1.1 CONCEPTO TÉCNICO No.	**CT-7480**
1.2 ÁREA:	Análisis y Mitigación de Riesgos
1.3 COORDINACIÓN:	Estudios y Conceptos Técnicos
1.4 REFERENCIA CRUZADA RADICADO FOPAE:	2014ER9333
1.5 RESPUESTA OFICIAL No.	**RO-71349**

2.1 SOLICITANTE:	CURADURÍA URBANA No 2
2.2 PROYECTO:	"Casa Primavera"
2.3 LOCALIDAD:	04. San Cristóbal
2.4 UPZ:	32. San Blas
2.5 BARRIO O SECTOR CATASTRAL:	El Ramajal - San Pedro
2.6 DIRECCIÓN:	Calle 30 Sur No 10A-38 Este ([1])
2.7 CHIP:	AAA0002YFYN ([2])
2.8 MANZANA CATASTRAL:	14
2.9 PREDIO CATASTRAL:	08
2.10 ÁREA (Ha):	0.0056 ([2])
2.11 FECHA DE VISITA: **FECHA DE EMISIÓN:**	Julio 02 de 2014 Julio 02 de 2014

Figura 1. *Localización general del proyecto ubicado en la Calle 30 Sur No 10A–38 Este, barrio El Ramajal – San Pedro de la Localidad de San Cristóbal en el Plano Normativo de Amenaza por Remoción en Masa del POT (Decreto 190 de 2004), el cual se encuentra en amenaza MEDIA.*

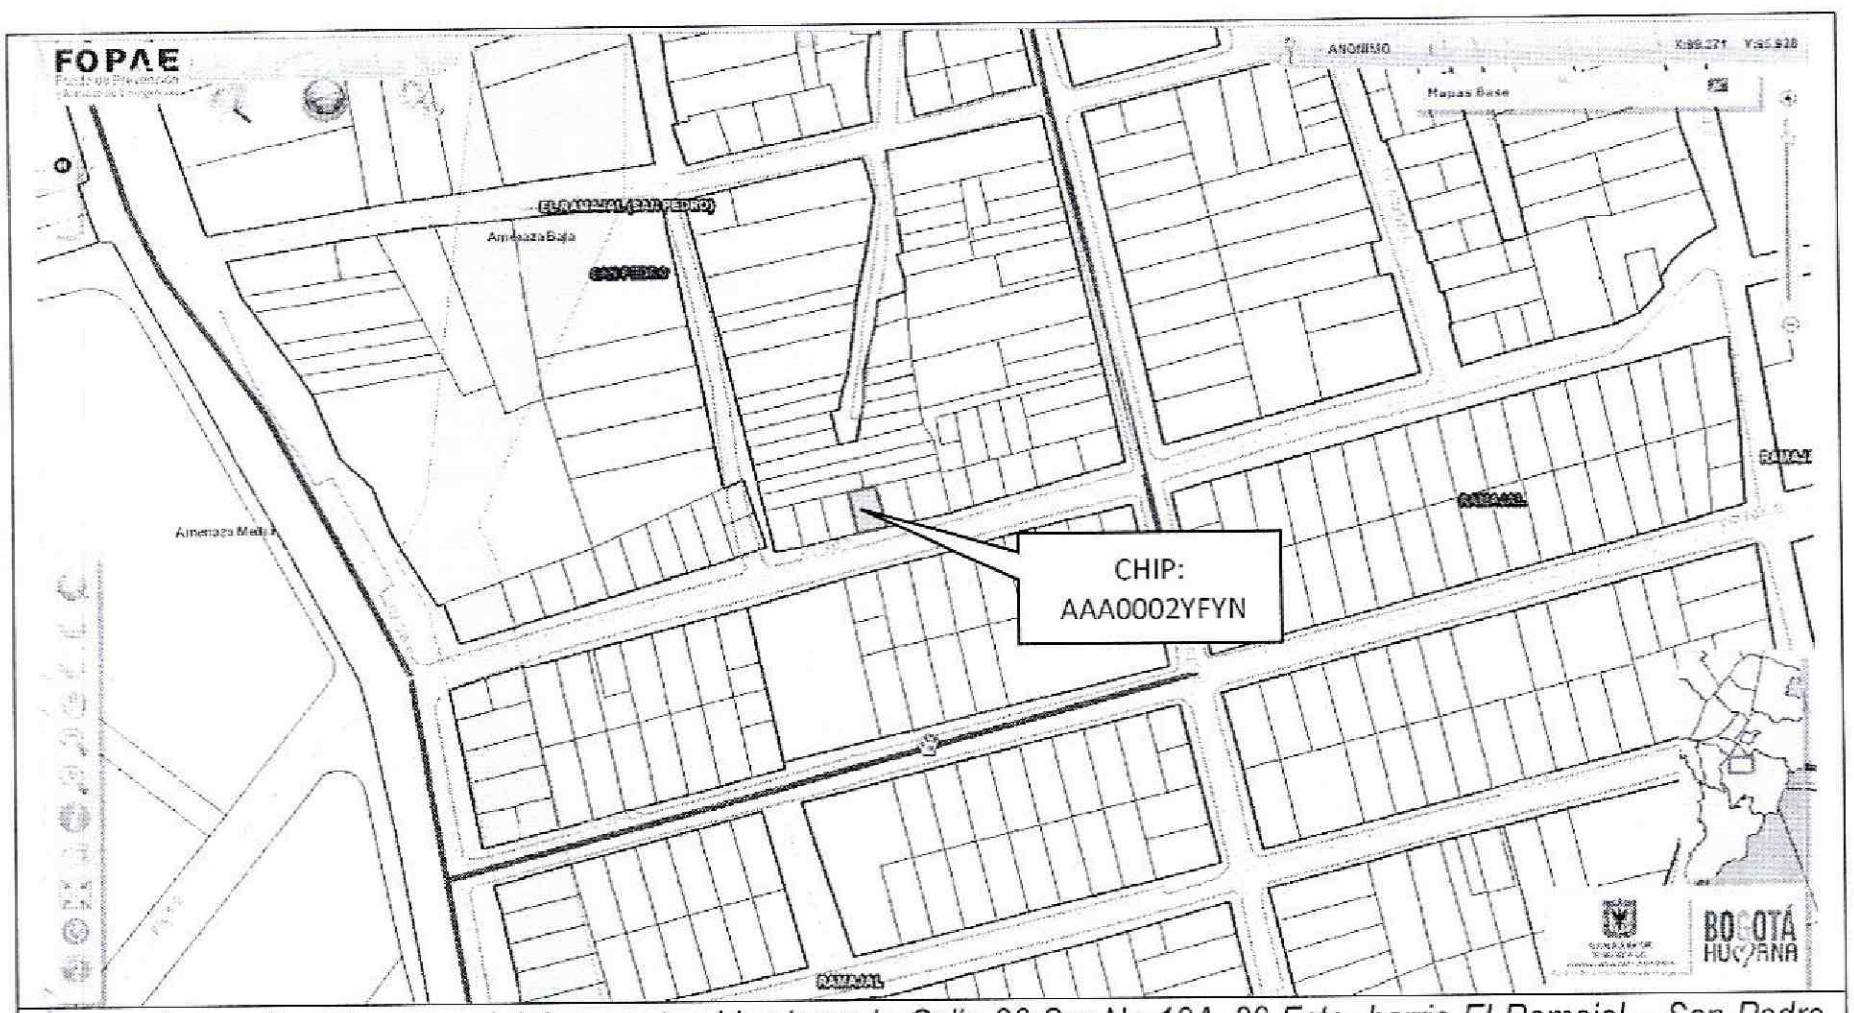
Conforme con el plano normativo de "Amenaza por Remoción en Masa" del Plan de Ordenamiento Territorial de Bogotá – POT, el sector del proyecto ubicado en la Calle 30 Sur No 10A-38 Este de la Localidad de San Cristóbal, se encuentra en una zona de AMENAZA MEDIA por procesos de remoción en masa (Figura 1).

Fotografía No 1. Predio objeto de visita en el cual se encontró una edificación de un (1) nivel.

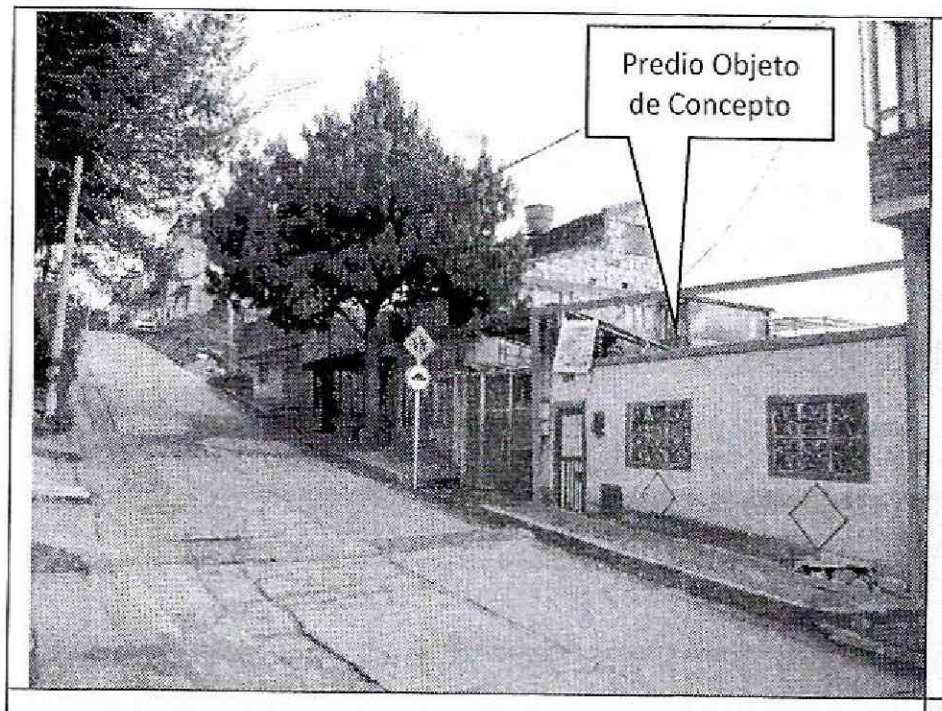
En el momento de la visita técnica al predio objeto del presente concepto técnico, se encontró construida una edificación de un (1) nivel aparentemente en mampostería simple. En el predio no se observaron evidencias de afectación por procesos de remoción en masa de carácter local en su interior, ni de carácter general en la ladera o zonas aledañas al predio evaluado (Fotografías No 1 y 2).
